NW.7015-91-5 /09

Wyjaśnienia treści specyfikacji istotnych warunków zamówienia

Zamawiający określił kształt okna OD6 w Przedszkolu Kopernik wg poniższego rysunku:

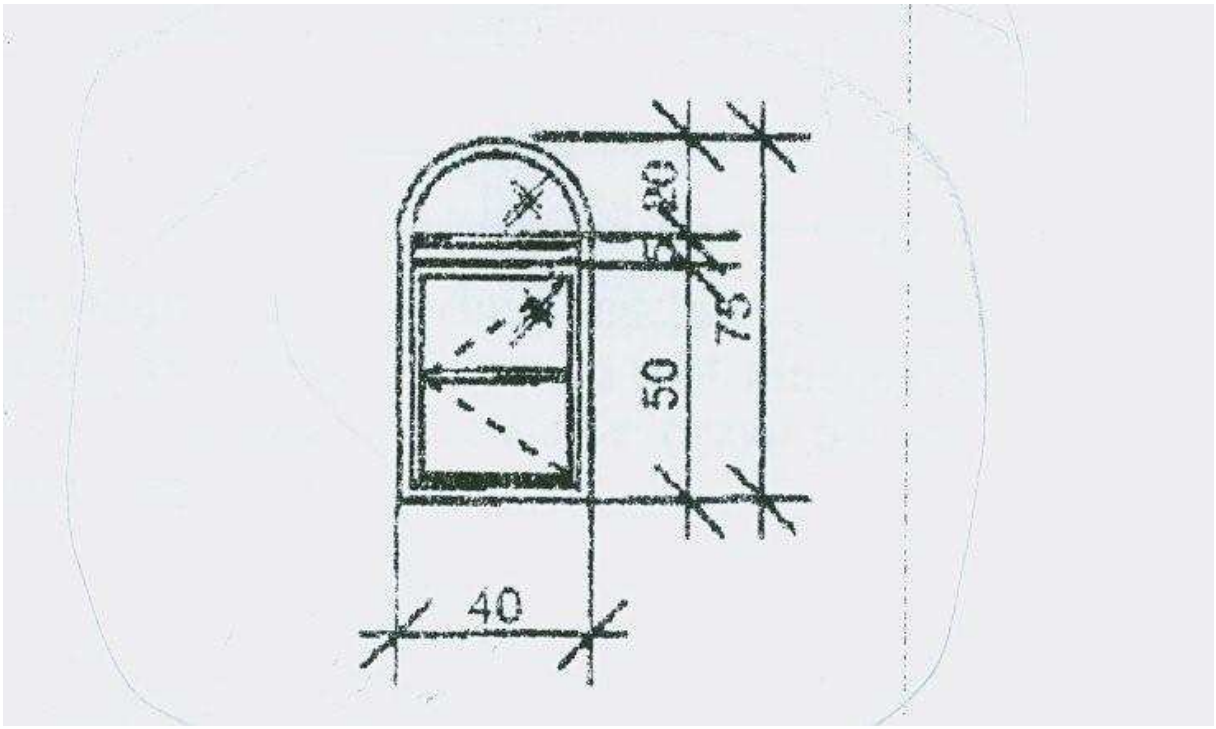
W związku z faktem braku możliwości wygięcia pełnego łuku o szerokości 40 cm z profilu PVC zamawiający dopuszcza wypełnienie przestrzeni naświetla profilem poszerzającym?

Zamawiający dopuszcza wypełnienie przestrzeni naświetla profilem poszerzającym.

Zamawiający określił kształt drzwi DD2 w Przedszkolu Kopernik wg poniższego rysunku:

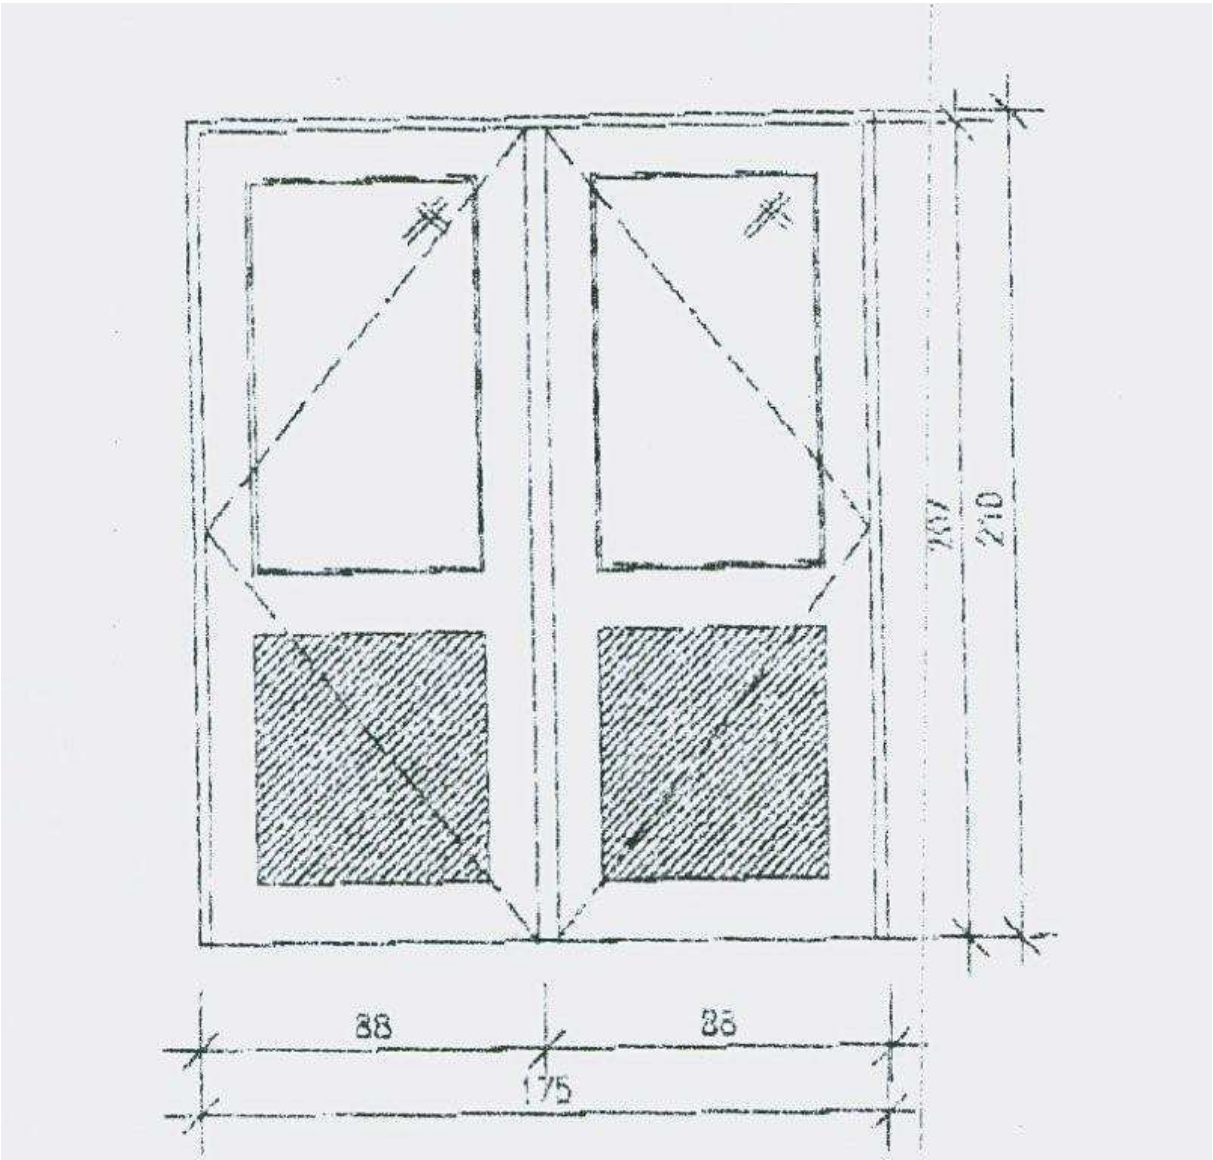
Użycie słupka stałego na środku ościeżnicy zawęża światło przejścia poszczególnych skrzydeł do ok. 69 cm co jest niezgodne z przepisami.
Czy zamawiający dopuszcza zastosowanie drzwi dwuskrzydłowych bez słupka z zawiasami montowanymi na ościeżnicy?

Zamawiający wyraża zgodę na likwidację słupka w drzwiach dwuskrzydłowych z zawiasami montowanymi na ościeżnicy.
